1. La Comissió d'Hàbitat Urbà i Medi Ambient, en sessió celebrada el 15 de desembre de 2011, ha adoptat l'acord d'Aprovar inicialment, APROVAR inicialment, de conformitat amb l'article 66.3 de la Carta Municipal de Barcelona, la Modificació del Pla General Metropolità en l'àmbit de l'Àrea del Nucli Antic del Barri de Sant Andreu, d'iniciativa municipal.
2. L'esmenta't projecte es troba sotmès a informació pública, mitjançant anunci publicat al Butlletí Oficial de la Província de Barcelona de 19 de desembre de 2011.
3. L'entitat que represento està en contra d'algunes de les propostes que es fan en aquest i, en conseqüència, Ens personem en el tràmit d'aquest Expedient: **10PL15792**, Codi Pla: **B1227** i hi presento les següents

AL·LEGACIONS:

1) SMU 1(Carrer Dragó):

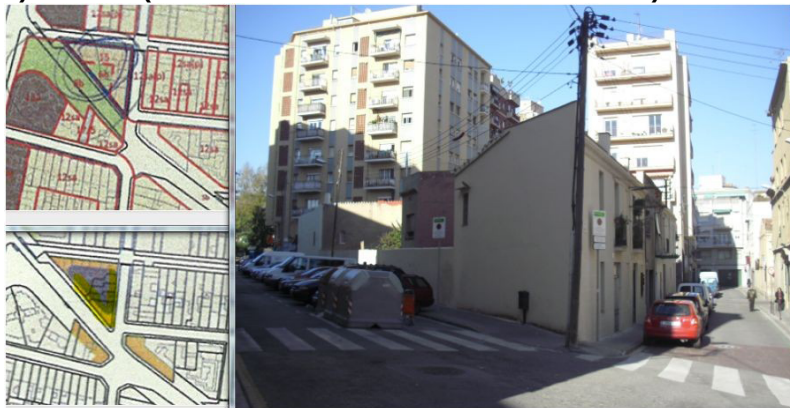
En el Sector de Millora Urbana número 1 es manté encara afectat de zona verda els patis de les cases amb l'argument de satisfer la necessitats d'espai verd públic al barri. Argument que no trobem justificat a l'estar aquestes cases al costat de la Plaça Miquel Casablanca i Joanico i a l'esdevenir la zona verda resultant de la proposta un espai públic amb una morfologia sense massa possibilitat d'ús.

Cal tenir present que aquests patis en diversos casos s'han cobert parcialment i sovint són part essencial de l'habitatge (cuina, lavabo, etc) i en el cas d'Agustí Milà 56, l'habitatge ocupa tota la parcel·la. I també que les eixides són una part essencial de les cases menestrals que segons el projecte es volen mantenir: si es perden es perd un patrimoni important del que, segons l'objectiu del pla, es preveu preservar.

A més, la reconstrucció de l'edificació i la urbanització, que es preveu que es farà amb presència d'arbrat i espais enjardinats permeables a l'aigua de la pluja, serà difícil que es pugui realitzar si els costos de refer els murs i tanques de les façanes posteriors han d'anar a càrrec dels titulars de les finques, donat que el veïnat d'aquesta zona és de classe treballadora i no disposa de capital per enderrocar les seves pròpies eixides pel benefici d'un nou espai verd públic quant a quatre passes tenen una plaça.

Cal entendre que es tracta d'habitatge en planta baixa, i que el pati genera un espai privat que protegeix l'habitatge de l'espai públic, i que és necessari per al correcte funcionament d'aquest. L'afectació obligaria als propietaris que viuen a les plantes baixes a restar exposats a les vistes del carrer i perdrien privacitat. No es pot entendre aquest model de casa deslligat del pati.

Pel que fa a l'obertura del c/ Arquímedes fins a Agustí Milà, cal deixar clar que tampoc no hi ha una demanda d'aquesta obertura per part dels veïns. De fet, tal com està actualment és molt útil a l'escola Sagrada Família, ja que permet un cert control de la sortida dels centenars de nens que assisteixen en aquest centre.

Per això proposem el trasllat d'aquesta zona verda a un altre lloc de l'àmbit com la plaça d'en Xandri o Marià Brossa que tenen ús de zona verda i en canvi la seva qualificació urbanística és la de vial.

Per tant, DEMANO que les parcel·les siguin qualificades íntegrament de residencial.
